Oggetto: **invio osservazioni alla Documentazione Integrativa Volontaria progetto
Aeroporto di Milano Malpensa - Master plan 2035 – Codice Procedura 5359**

Il sottoscritto Arch. Torresan Paolo

Figura 181 - Possibili alternative di sviluppo per le strutture cargo

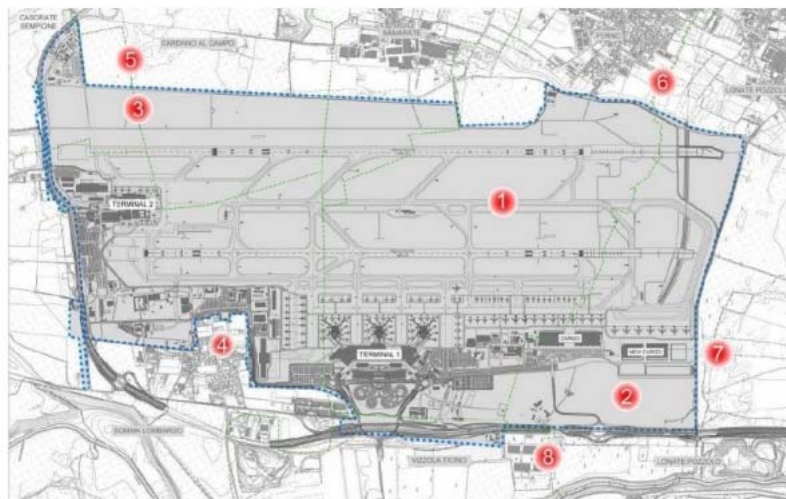
Questa zona nel Master Plan 2035 pubblicato al 01/06/2020 a pagina 311 della Relazione Generale si legge

La soluzione 2) richiederebbe la realizzazione di forme di collegamento abbastanza complesse con gli esistenti piazzali di sosta aeromobili, che si troverebbero al di là degli attuali edifici cargo, ma soprattutto va ad interessare l'unica area che garantisce – nel lungo termine – la possibilità di realizzare un potenziamento delle infrastrutture di volo e che quindi si ritiene "strategicamente" indispensabile mantenere libera da nuovi insediamenti.

La realizzazione di 3 ambiti funzionali, appare incoerente con le previsioni stesse del Master Plan, ma soprattutto viene considerata compensativa rispetto al consumo di 44 ettari, ma soprattutto si scontra con le dichiarazioni fatte dall'Amministratore Delegato di SEA Brunini in occasione della Commissione Ambiente e Società Partecipate del Comune di Milano svoltasi in data 29 giugno dove la stessa zona è stata confermata come l'unica idonea a contemplare gli eventuali sviluppi infrastrutturali.

Quindi si propone una compensazione che qualora venisse realizzata con i tempi della natura (pensiamo all'ambito Formazione Forestale) sarà immediatamente cancellata per costruire la terza pista (necessaria dopo il 2035 da parte di SEA).
